PRODUKT <b>P</b>	AVD. 2	GRUPP 25
BETR. Turbokompressor B19,21 E/F-Turbo		NR. 32
		DATUM April 82

## Service meddelande

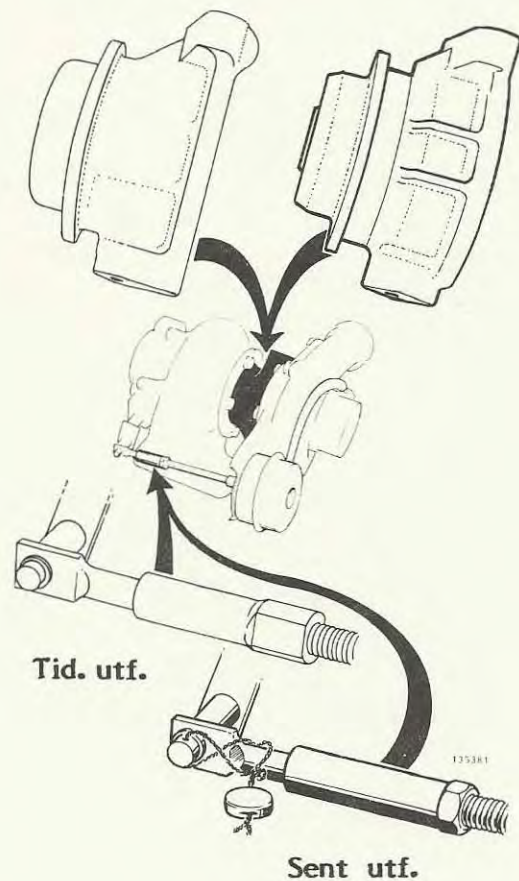
### Modifierat centrumhus

Centrumhusets form har ändrats in och utvändigt. Detta för att få en jämnare värmefördelning och minska topptemperaturen vid turbinlagringen.

### Ändrad låsning av tryckdosans justerhylsa

På produktionsutförandet var hylsan tidigare nitad till länkstången. Hylsan är nu istället låst med en låsmutter och plomberad. Detta för att möjliggöra justering av laddtrycket utan att byta tryckdosa. Justering och plombering utförs enligt anvisningarna i servicehandboken Avd 2(25) Turbokompressor.

Ovanstående ändringar är införda i produktionen ca vecka 209 (början av mars).
